ADDENDA NO 1

Appel d'offres 25-3121P

Titre: École Charles-Bruneau - Rénovation de la finition intérieure - phase 2

École Charles-Bruneau – Rénovations de la finition intérieure – Phase 2

EXTRAIT DE 01/A003 : PLAN DU NIVEAU 1 - MOBILISATION

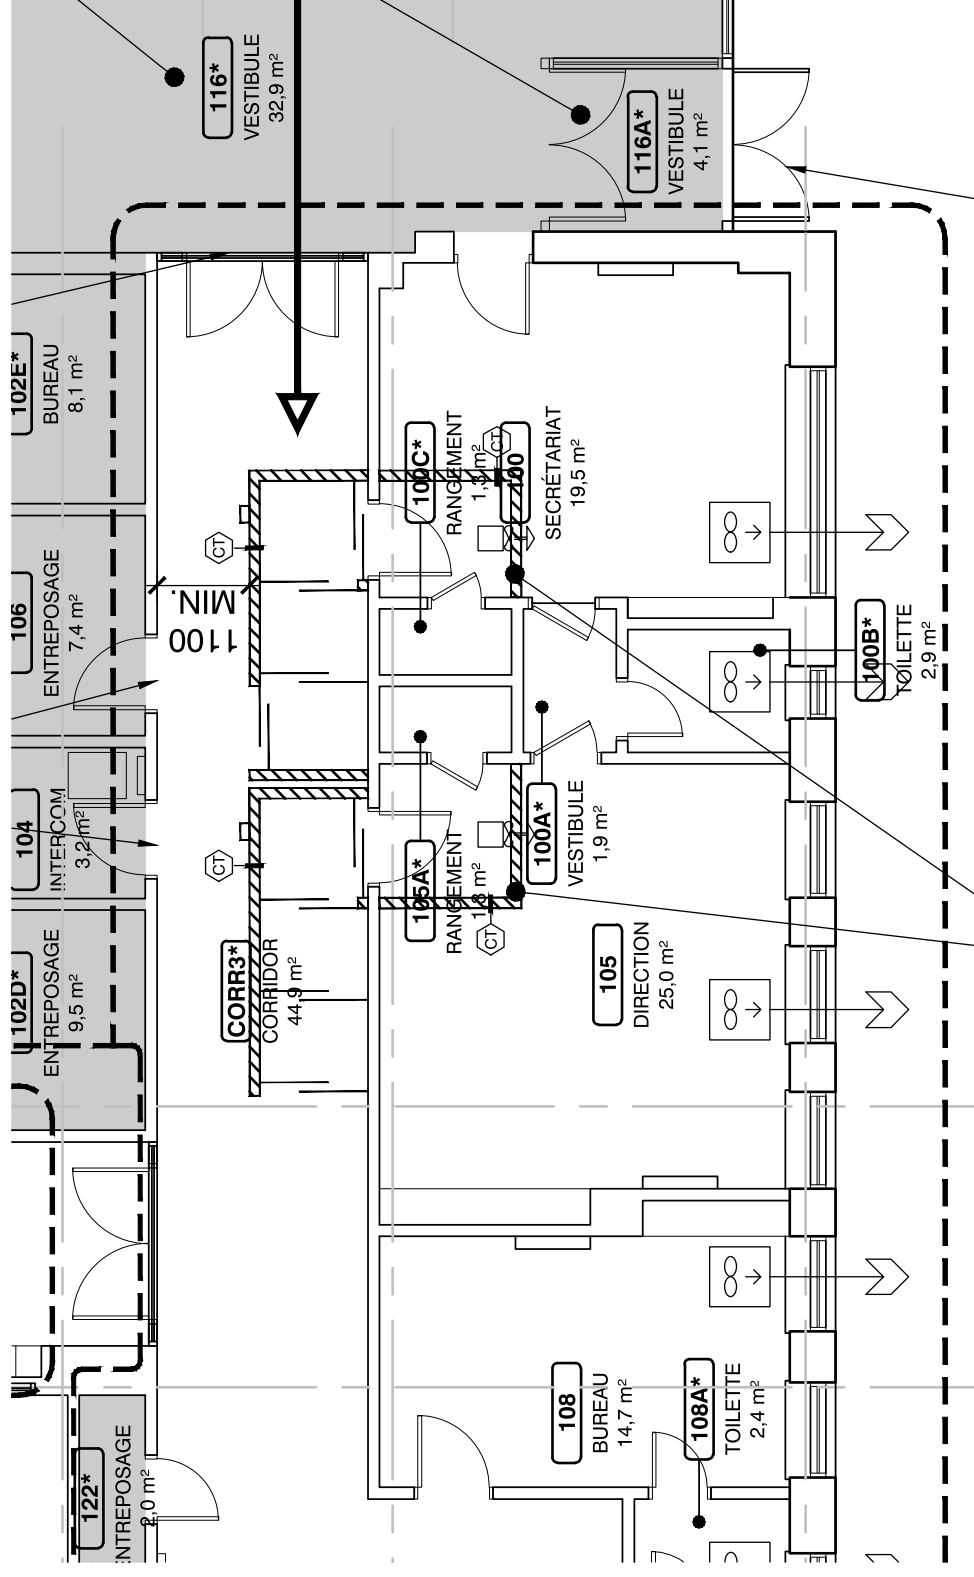
1. Feuille A-003
 - Prévoir les mobilisations temporaires pour les travaux de démolition avec MCA : plafonds des locaux 100C et 105A. Voir extrait de plan 01/A003 en pièce jointe.

DEUX MOBILISATIONS
TEMPORAIRES POUR DÉMOLITION
AVEC MCA, VOIR HYGIÈNE

L'ENTREPRENEUR EST
AUTORISÉ À UTILISER L'ENTRÉE
PRINCIPALE POUR ACCÈS AU
PANNEAU D'ALARME INCENDIE
